## Уточнения к картам-схемам главы СНиП II-6-74 «Нагрузки и воздействия»

В части тиража главы СНиП II-6-74 «Нагрузки и воздействия» на некоторых картах-схемах допущены неточности.

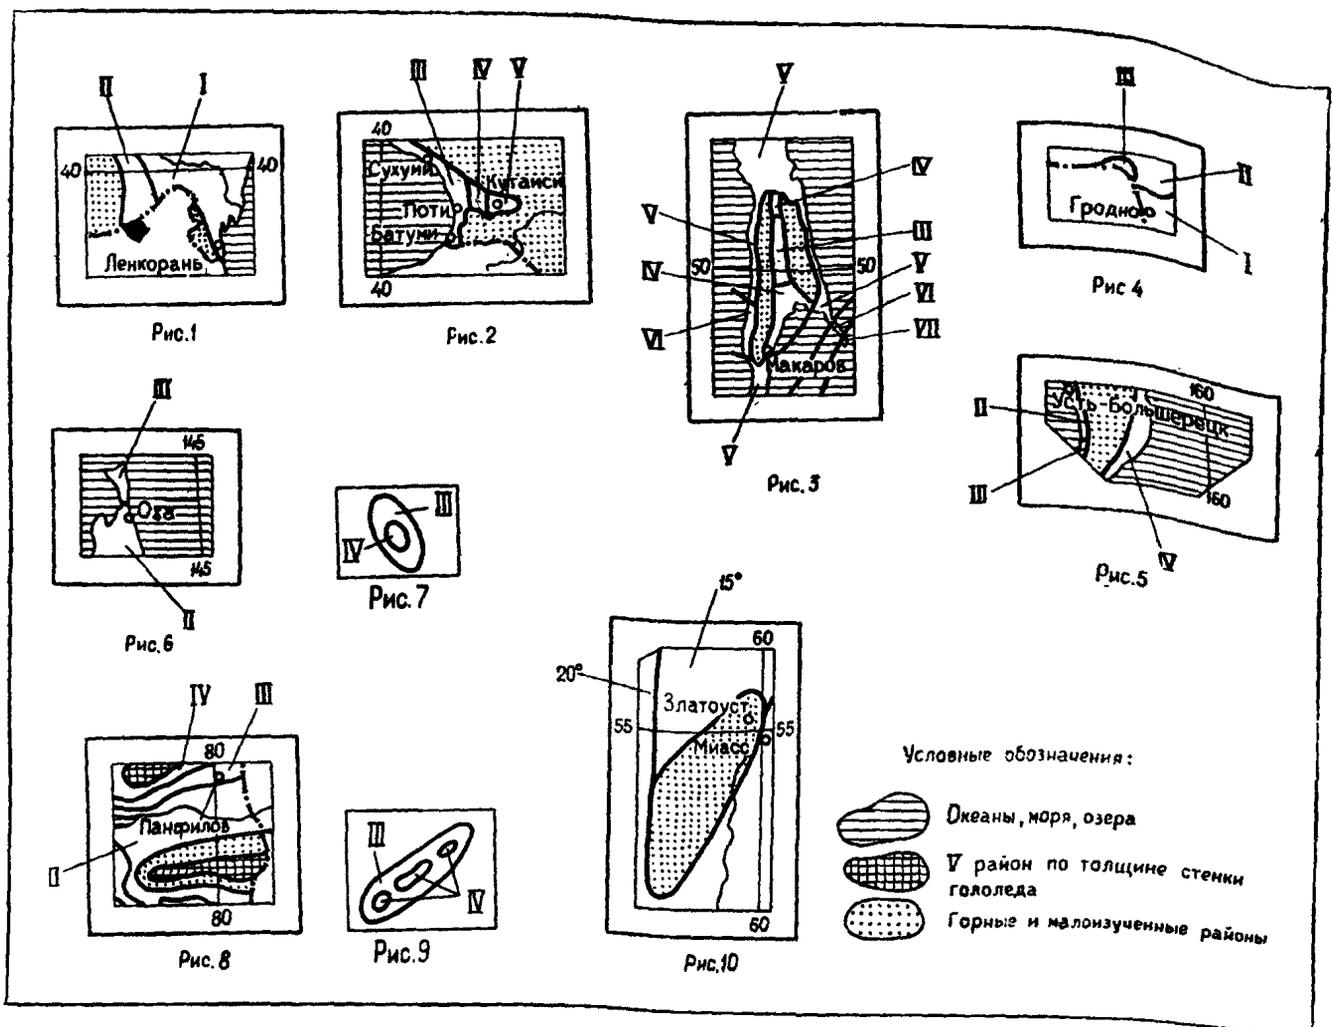
1. На территории юго-западной части Кавказа около г. Кутаиси и в средней части о. Сахалин границы рай-

онирования следует принимать в соответствии с рис. 2 и 3.
